Determinazione dirigenziale	n. DET-AMB-2021-1844 del 16/04/2021
Oggetto	D.LGS. 387/2003 E S.M.I. - ISTANZA DI AUTORIZZAZIONE UNICA PER LA REALIZZAZIONE DI UNA NUOVA SEZIONE DI IMPIANTO FOTOVOLTAICO NON INCENTIVATA DELLA POTENZA DI 254,375 KW E MODIFICA DELL'AUTORIZZAZIONE RILASCIATA CON PERMESSO DI COSTRUIRE DEL COMUNE DI ALFONSINE N. 5 DEL 16.07.2010 PROT. 6680, DIA IN VARIANTE PROT. N. 8989 DEL 14/10/2010 E PAS 465/2016/VBG PROT. 18733 DEL 19/04/2016, RIGUARDANTE IL REWAMPING DELL'IMPIANTO FOTOVOLTAICO ESISTENTE CON INCREMENTO DI POTENZA A 962,24 KW, SITO IN COMUNE DI ALFONSINE VIA TORRETTA SNC E POTENZIAMENTO DEL RELATIVO ELETTRODOTTO DI CONNESSIONE A 15 KV DI E-DISTRIBUZIONE TRA LE CABINE "SANTERNO" N. 10528, "ROTACCIO" N. 37094 E "GHETTO" N. 37013 NEI COMUNI DI ALFONSINE E DI LUGO (RA) - FTV VITTORIA SRL CON SEDE LEGALE VIA SAN CLEMENTE,1 20122 MILANO - P.IVA 11477530965
Proposta	n. PDET-AMB-2021-1941 del 16/04/2021

OGGETTO: D.LGS. 387/2003 E S.M.I. - ISTANZA DI AUTORIZZAZIONE UNICA PER LA REALIZZAZIONE DI UNA NUOVA SEZIONE DI IMPIANTO FOTOVOLTAICO NON INCENTIVATA DELLA POTENZA DI 254,375 KW E MODIFICA DELL'AUTORIZZAZIONE RILASCIATA CON PERMESSO DI COSTRUIRE DEL COMUNE DI ALF

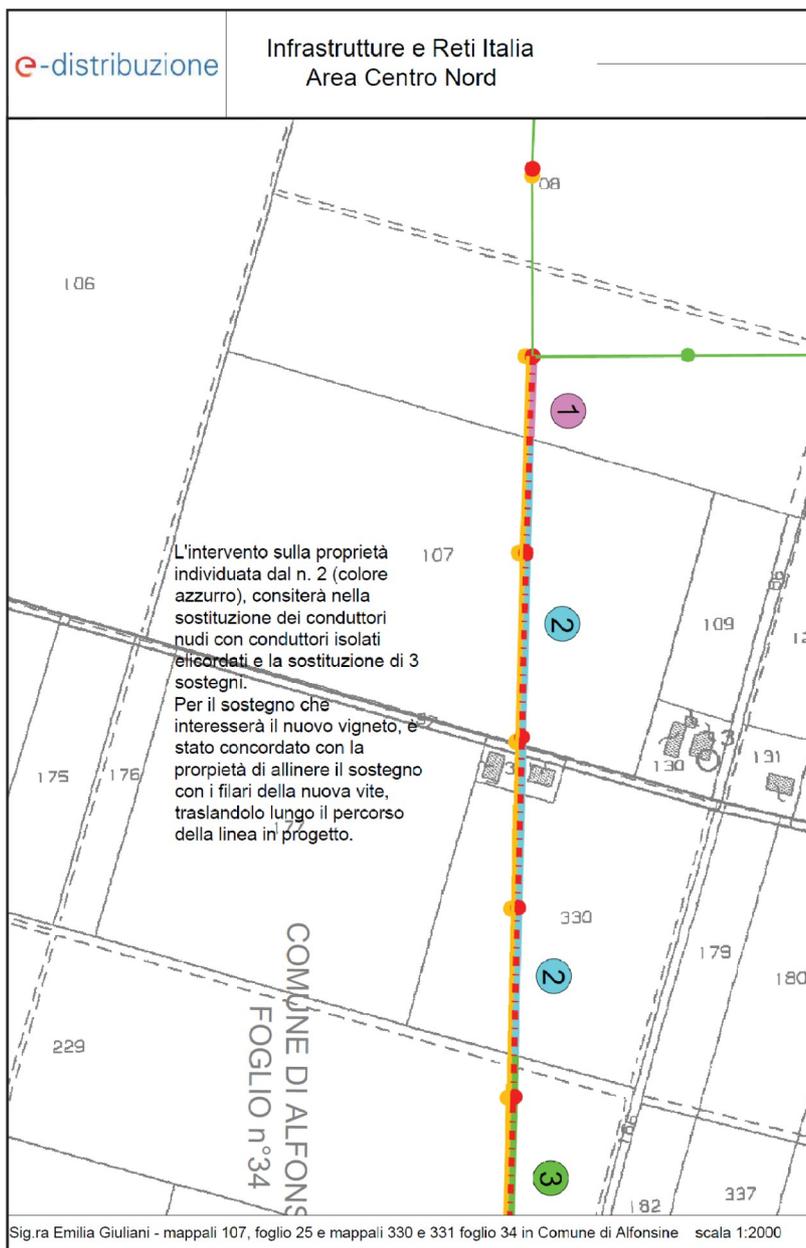
Osservazioni	Controdeduzioni
<p>Foglio 25 particella 108 – SIG. ROSSI MAURO: <i>”Chiedo che non vengano fatte perforazioni nuove in quanto il terreno in considerazione è provvisto di tubazioni di drenaggio per lo scolo delle acque.”</i></p>	 <p>The technical drawing shows a power line with a magenta section. A note states: "L'intervento sulla proprietà individuata dal n. 1 (colore magenta), considererà nella sostituzione dei conduttori nudi con conduttori isolati elicordati e la sostituzione di 2 sostegni. È stato concordato con la proprietà che prima dell'inizio dei lavori sarà determinata la posizione esatta dei nuovi sostegni in modo tale che le opere di scavo non compromettano il circuito di irrigazione sotterraneo esistente e che i sostegni siano in linea con i filari delle coltivazioni impiantate." The drawing includes labels for 'e-distribuzione', 'Infrastrutture e Reti Italia Area Centro Nord', 'BO', '107', and '1'. The scale is 1:1000.</p> <p>per il tratto indicato con il colore magenta nella tavola, verranno sostituiti i due sostegni esistenti e sostituiti con nuovi pali; visto che al momento non è possibile determinare la precisa ubicazione dei sostegni, in accordo la proprietà, prima dell'inizio dei lavori verrà determinata unitamente alla proprietà la posizione esatta dei nuovi sostegni in modo</p>

tale che le opere di scavo non compromettano il circuito di irrigazione sotterraneo esistente e che i sostegni siano in linea con i filari del vigneto di nuovo impianto.

La posizione del nuovo sostegno, che interesserà il nuovo vigneto, dovrà essere allineato con il nuovo filare della vigna che attualmente non è ancora stata impiantata, pertanto visto che al momento non è possibile determinare la precisa ubicazione del sostegno, si dichiara che lo stesso sarà spostato sotto la linea in progetto in corrispondenza del filare di vite in accordo con la proprietà.

Il palo in sostituzione rimarrà lungo la linea del tracciato di progetto e verrà sistemato come richiesto dalla proprietà in modo tale che non risulti di intralcio per il transito dei mezzi agricoli negli interfilari.

**Foglio 34 mappali 277 e 327 in
Comune di Alfonsine
Sig. Andrea Celentano**

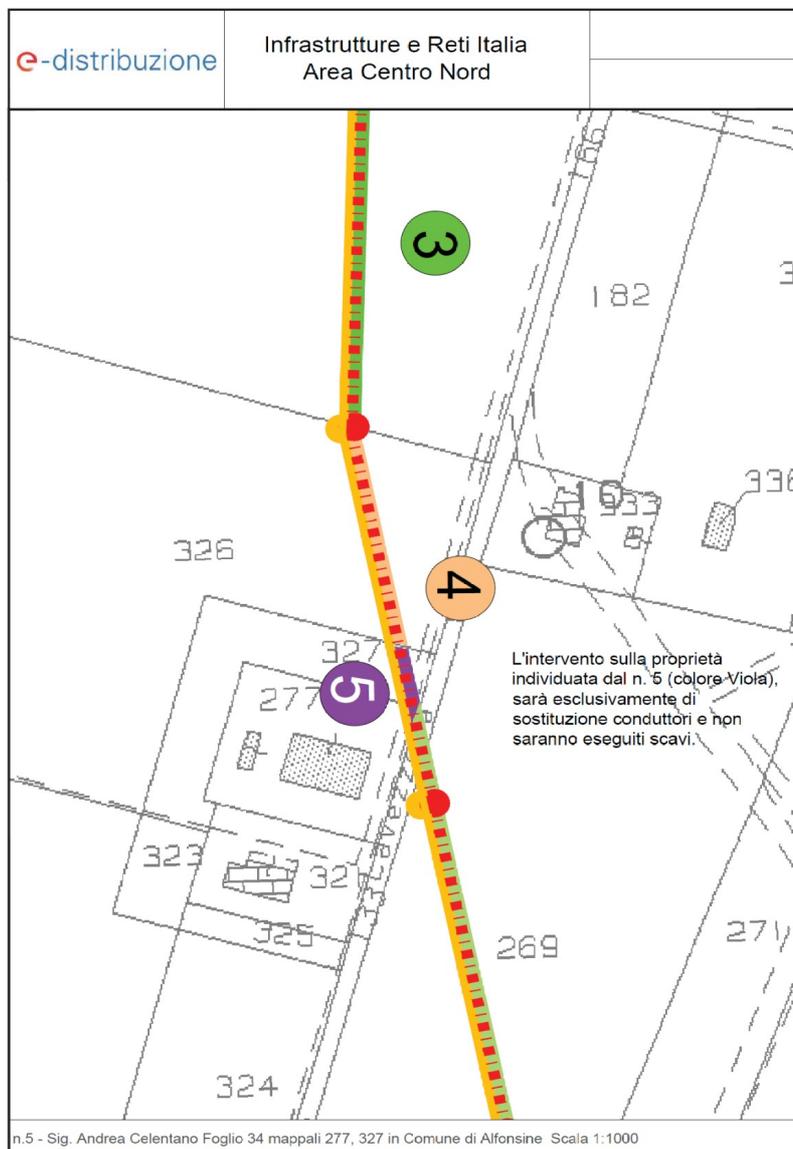
“Chiedo che non vengano fatti scavi nella mia proprietà, ma solamente sostituzione degli attuali cavi scoperti con quelli elicord.”

La parte interessata è indicata sulla tavola in viola con il numero 5 e che ha solo percorrenza senza nessun sostegno, si conferma quindi che non verranno effettuati scavi. La proprietà è interessata soltanto dalla sostituzione dei conduttori. Si precisa che la fascia di rispetto per i campi elettromagnetici (DPA), prevista per il conduttore aereo in cavo isolato elicordato, tipologia usata in sostituzione dei conduttori nudi esistenti, è notevolmente inferiore a quella prevista per i conduttori nudi e rientra pertanto, nella tipologia di esenzione dal calcolo in quanto inferiore alle normali distanze di sicurezza previste dalle norme per la costruzione delle linee elettriche aeree esterne.

Foglio 6 particella 136 – Sig. Zanderighi Luciano per conto di Zanderighi Giulia

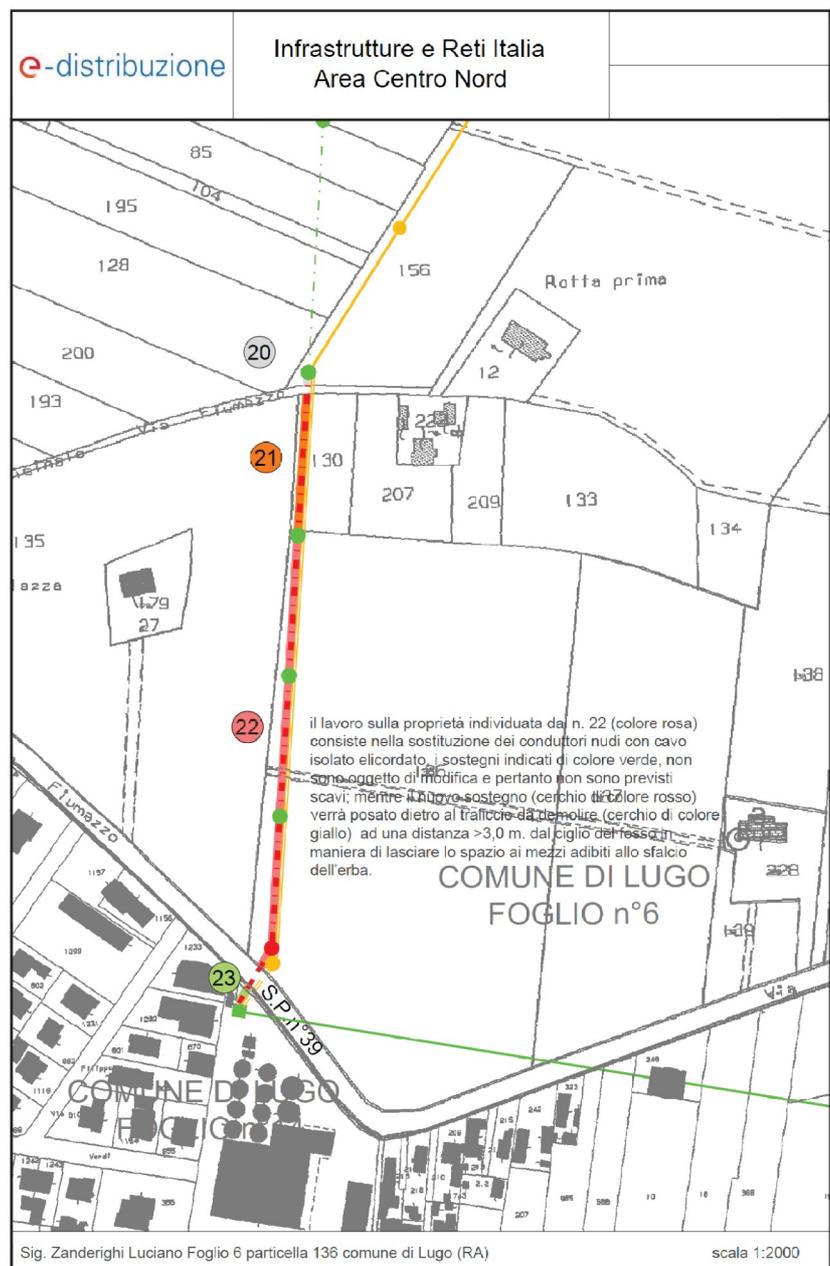
“Con lettera in data 17/09/2019(P.G./2019/16182), mi comunicavate che le osservazioni da me fatte in merito al palo N.9 del tratto sul mappale 136, erano state acquisite agli atti. Non ho più avuto altro riscontro, vorrei sapere se sono state accolte. Ribadisco che per mantenere le distanze di progetto (cfr. allegato al progetto), il palo 9 attualmente posto sul canale di scolo posto tra i mappali 136 e 130, per essere conforme ai dati di progetto dovrebbe essere posto ad una distanza di 65 m (come si può verificare anche dalle mappe di Google), ovvero sul mappale 130, viceversa verrebbero alterate sia le distanze sul mappale 130 (tra il traliccio I ed il palo 7) sia quelle tra il palo 9 ed il successivo H. Preciso inoltre che tra il traliccio I ed il confine deve essere mantenuta l'attuale distanza dal confine di 10,5 m per consentire il passaggio delle macchie agricole in manovra; la successiva distanza di 65 m tra tre pali porta la distanza dal confine a 205 m ,ben oltre il confine della proprietà Zanderighi. Pertanto sulla proprietà Zanderighi possono esser installati solo due pali. Si raccomanda inoltre non piantare il restante palo in prossimità del fosso di confine che serve anche come scolo delle acque. Il tutto non per un capriccio ma perché il terreno di proprietà di Zanderighi Giulia è già attraversato da numerosi pali di vari Enti (9 pali ENEL o telefonici + i prossimi tre ingombri- vedere mappa allegata).”

Il tratto interessato è indicato con il numero 22 di colore rosso, in questo tratto l'intervento prevede la sostituzione dei conduttori e la sostituzione del solo palo n. 9 a ridosso della strada Fiumazzo SP 39 indicato in giallo che subirà un arretramento rispetto alla strada SP 39 e verrà posto ad una distanza dal ciglio del fosso maggiore di di 3,0 m al fine di lasciare lo spazio necessario per il passaggio dei mezzi adibiti allo sfalcio; mentre gli altri sostegni pali n. 7 e 8 sulla proprietà non saranno oggetto di modifica ma rimarranno dove sono attualmente collocati pertanto verrà solo tolto il cavo nudo e messo il cavo elicordato, con riduzione della fascia di rispetto a tutt'oggi esistente.
